7営設第2422号  
令和7年12月4日

福岡県建築都市部営繕設備課長

### 新福岡県立美術館新築工事設計図書に関する質疑回答書

工事名称	工事場所	設計者	図面名称	縮尺	銀当者	係長	補佐	課長	図面番号	
福岡県立茶道会館(仮称) 新築工事	福岡市中央区大濠公園内	設計者氏名 一級建築士(京都府)8663号 大曾三郎	事務所名及び所在地 京都府京都市左京区下鴨本町5番地 (財)生態開発研究所内 監理法人 京都伝統建築技術協会 会員建築士事務所	詳細図 茶室会館棟 1	1:20	日付 2024.01.15	印	印	印	24

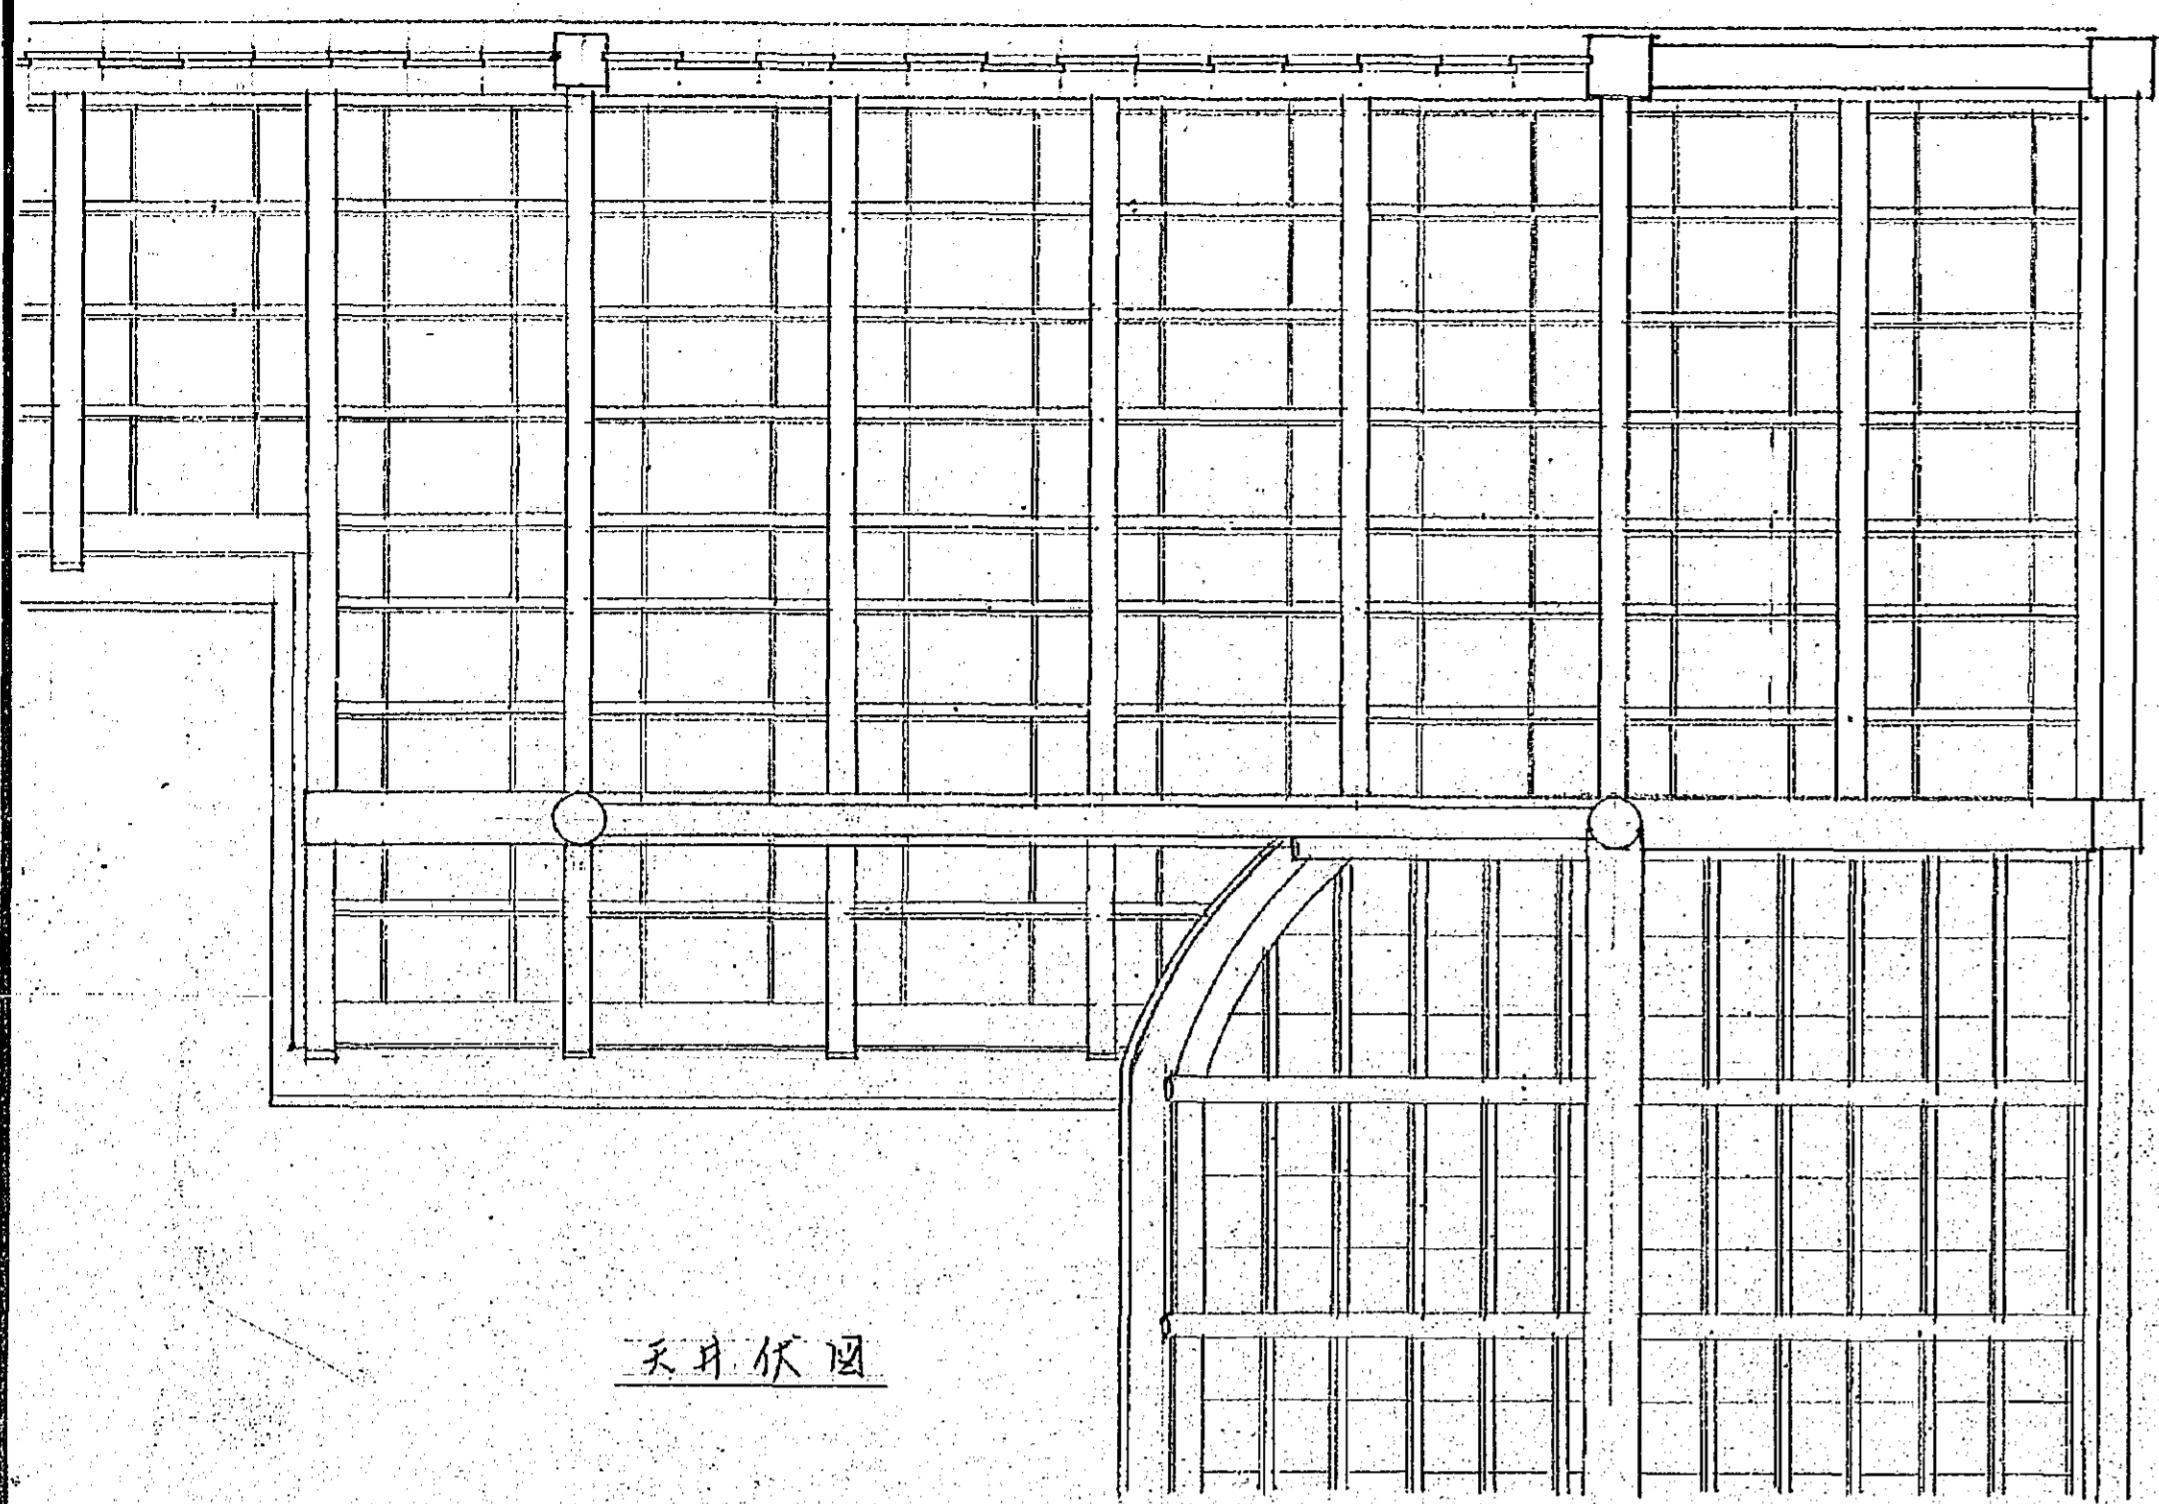
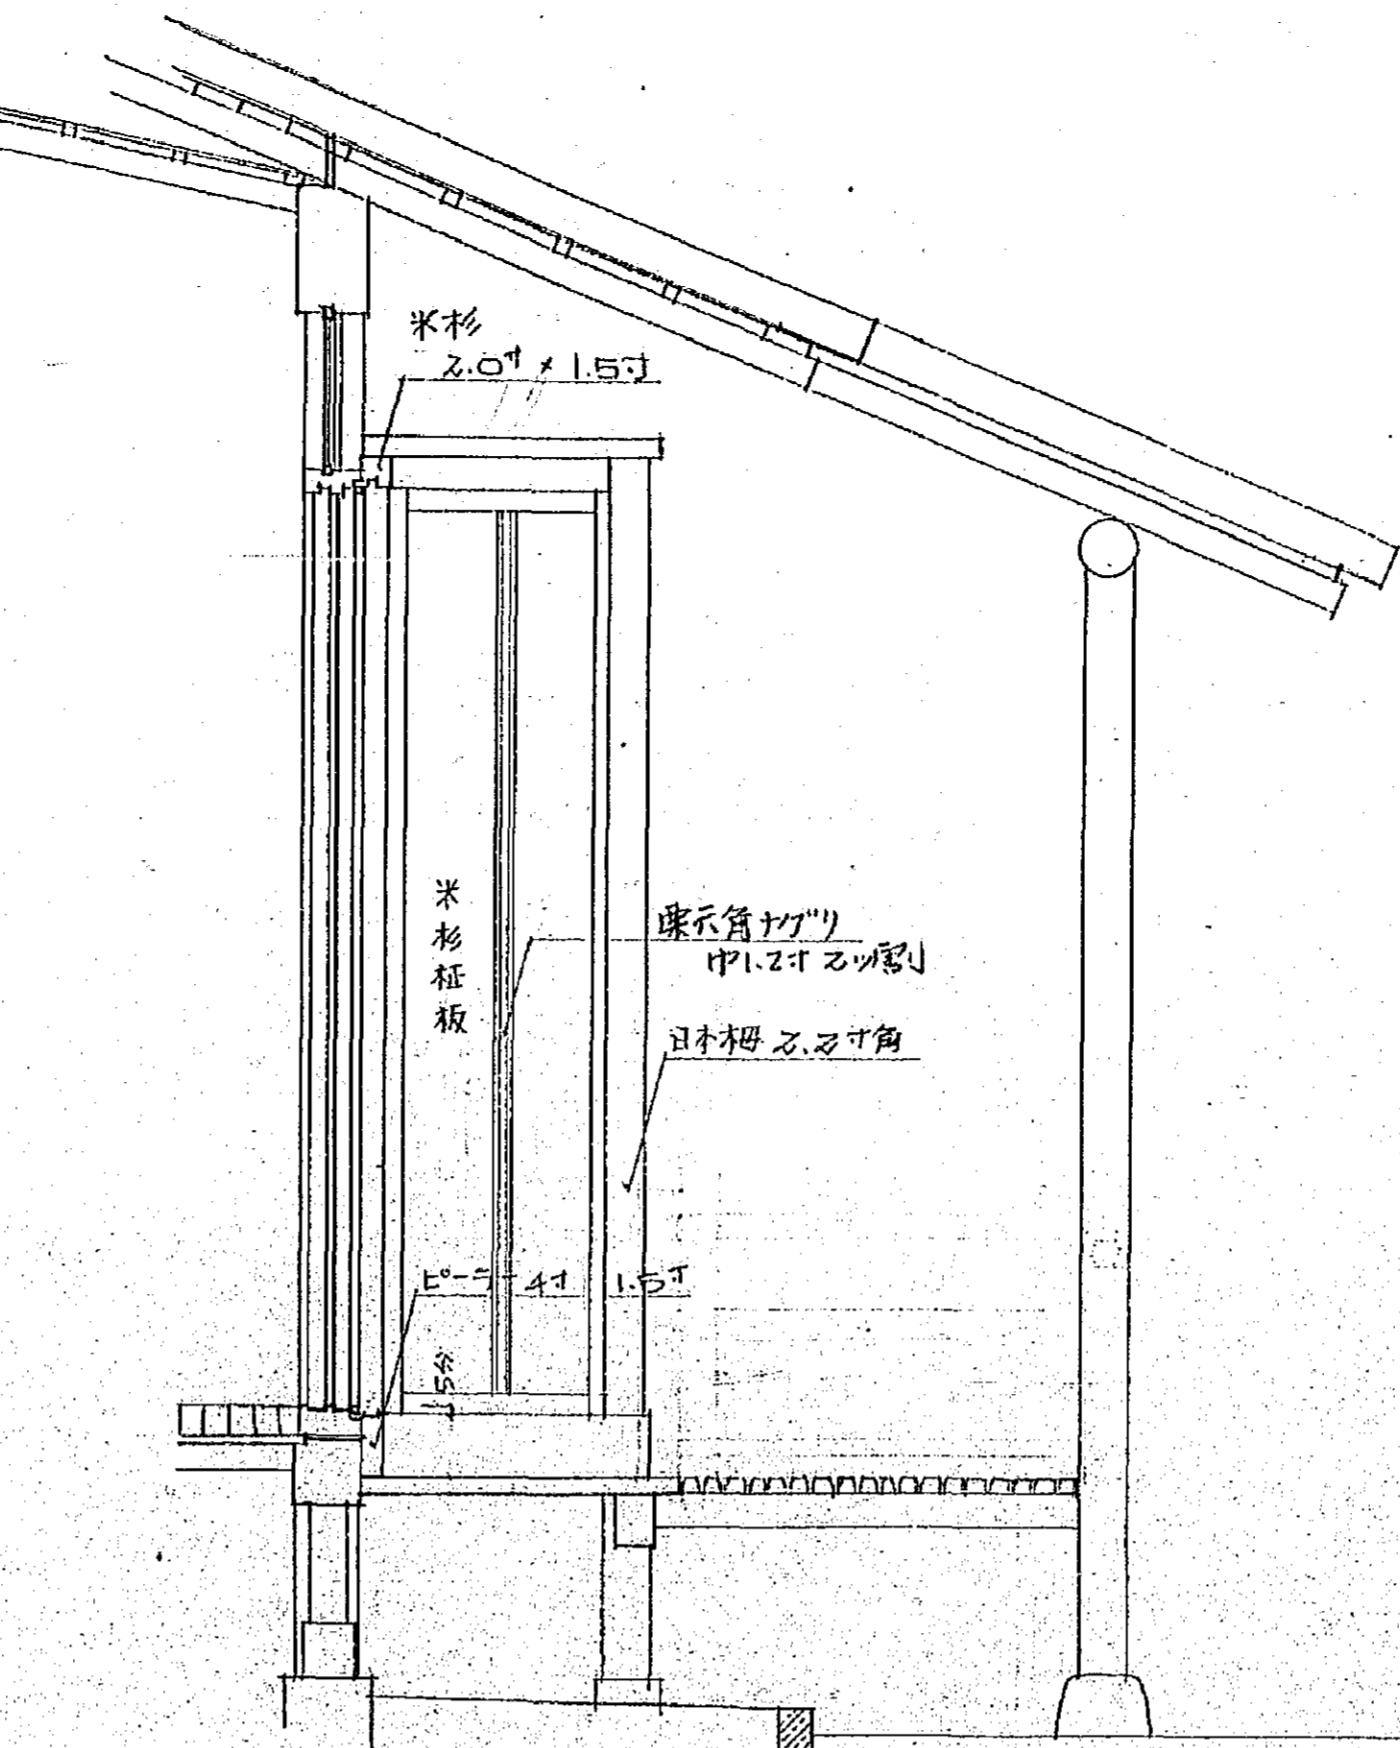
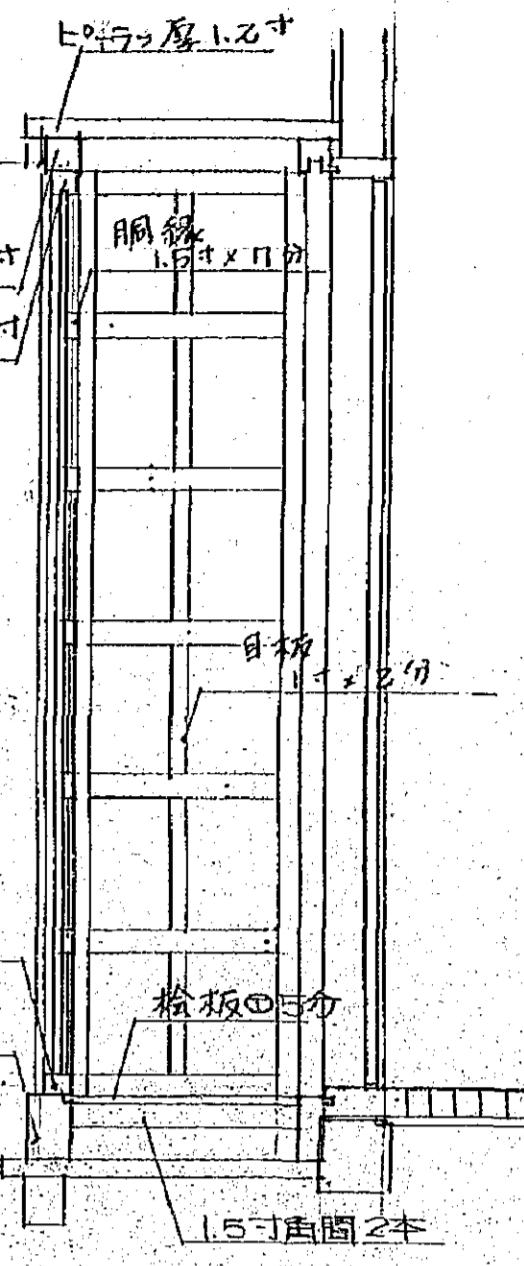
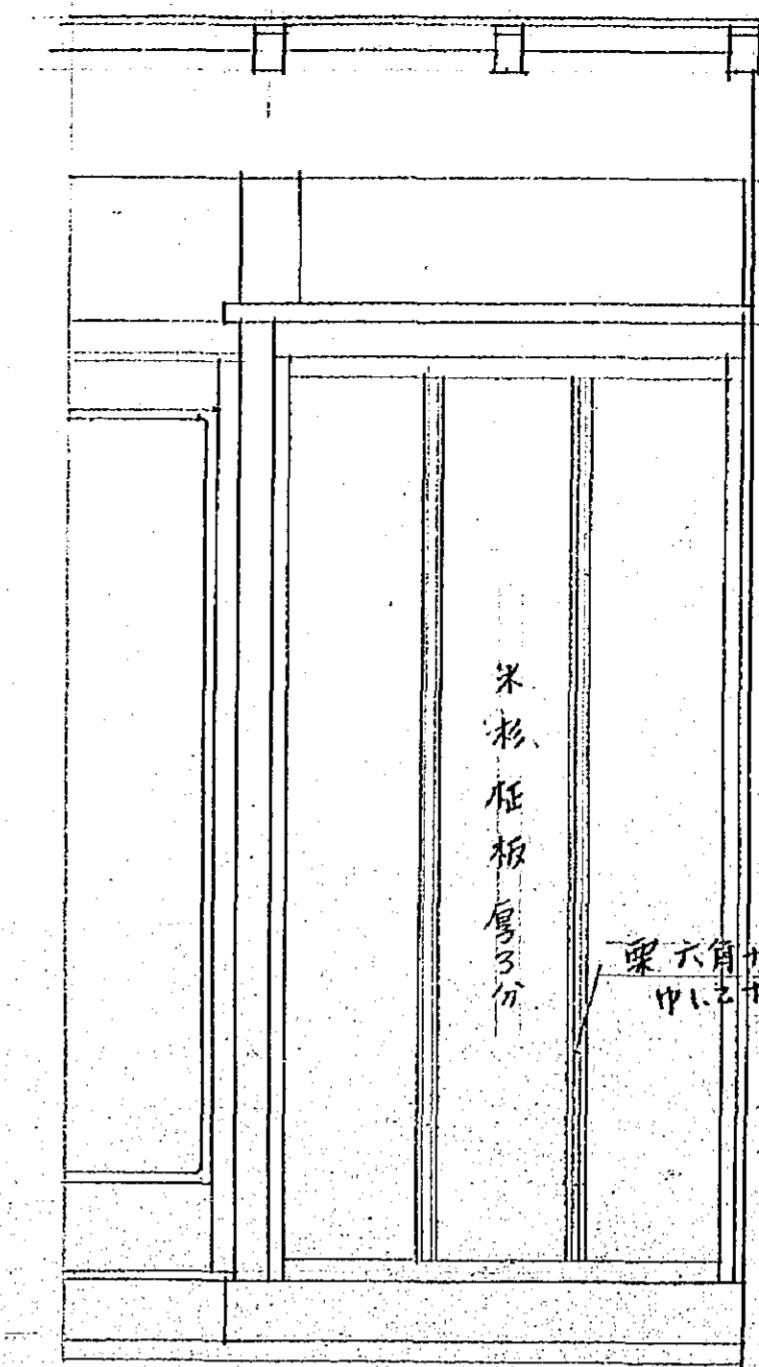
NO	図面番号	質 疑	
252	設計図書 A-304・306	入側(茶会館)において、内部仕上表/壁が空欄になっておりますが、耐震補強があります。 京聚楽壁水捏ね塗仕上を見込んで宜しいでしょうか。御指示下さい。	よろしいです。
253	設計図書 A-304・310	入側(茶会館)において、天井が全面アクリ洗いの上復旧になっておりますが、復旧は雨漏り部分のみと考えて宜しいでしょうか。またその場合、復旧の範囲・詳細も併せて御指示下さい。	天井伏図の斜線範囲は全面対象です。
254	設計図書 A-304・306	入側(茶会館)の戸袋(2箇所)に耐震補強がありますが、内部仕上が不明です。壁仕上及び天井高を御指示下さい。	別紙(詳細図24)ご参照ください。仕上げは既存同等と考えてください。
255	設計図書 A-304・306	勝手水屋(茶会館)の押入に耐震補強新設がありますが、内部仕上が不明です。壁仕上は京聚楽壁水捏ね塗仕上、天井高は7.4尺と考えて宜しいでしょうか。御指示下さい。	内部仕上げはシナベニア張りとし、天井高は7.4尺でよろしいです。
256	設計図書 A-304・306	勝手土間(X8-X10通り)において、畳表替え及び敷瓦敷替えは不要と考えて宜しいでしょうか。御指示下さい。	工事監理者と協議の上、現場にて必要と判断される場合に検討いたします。入札時はないものとして扱ってください。
257	設計図書 A-310	勝手土間(X8-X10通り)の天井高が下記の様になっております。7.5尺を正と考えて宜しいでしょうか。御指示下さい。 ○茶会館 天井伏図…7.0尺 ○立札席・茶室 天井伏図…7.5尺	7.0尺を正と考えてください。
258	設計図書 A-324	立札席において、建具詳細図(2)に記載されている下地隠し材及びスリムフレームは浸透性木材保護塗料が必要と考えて宜しいでしょうか。また樹種・等級も併せて御指示下さい。	よろしいです。杉一等と考えてください。
